## 改善箇所説明図

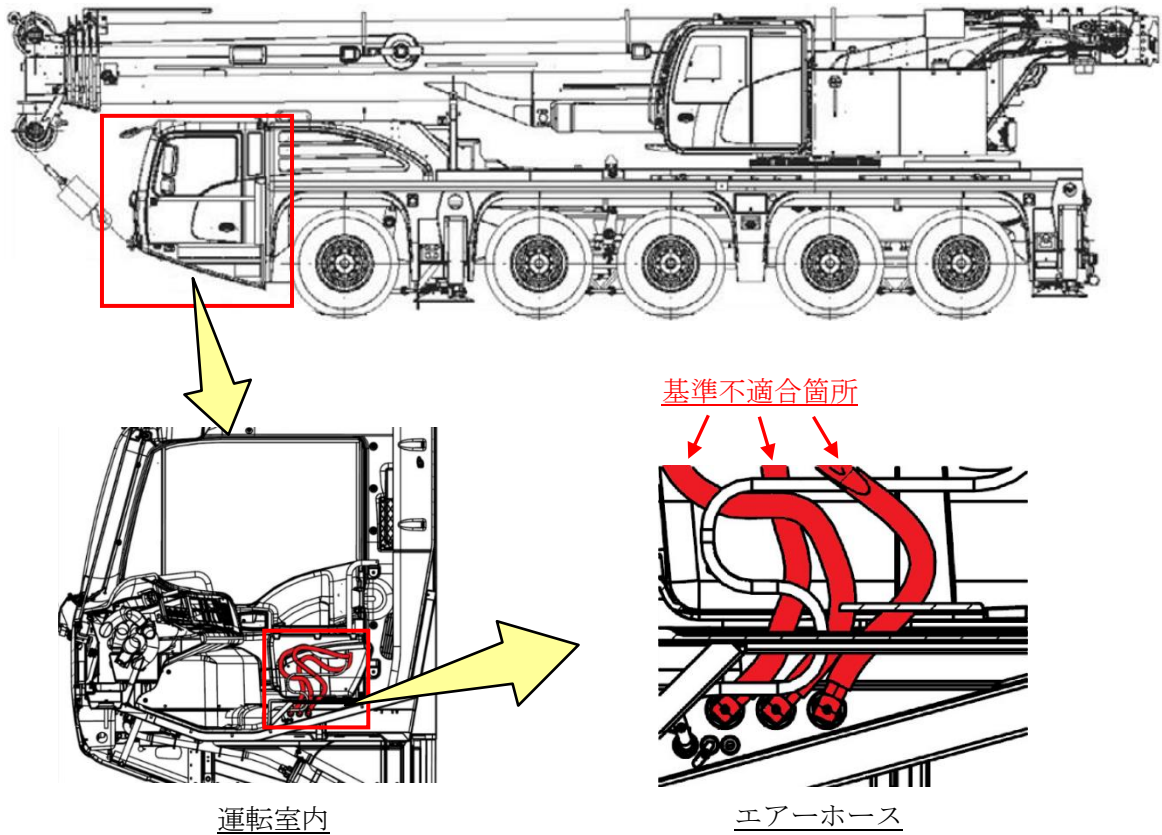
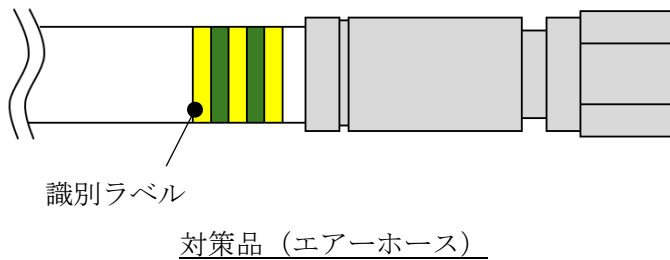
クレーン車の駐車ブレーキ用エアースホースにおいて、エアースホース接続金具部の加締め工程が不適切なため、ホース加締め部のゴムが損傷することがある。そのため、そのままの状態で使用を続けると、損傷部よりエアースが漏れ、駐車ブレーキが解放できなくなるおそれがある。

全車両、対象となるエアースホースを対策品と交換する。

識別：エアースホースの識別ラベルにて識別する。
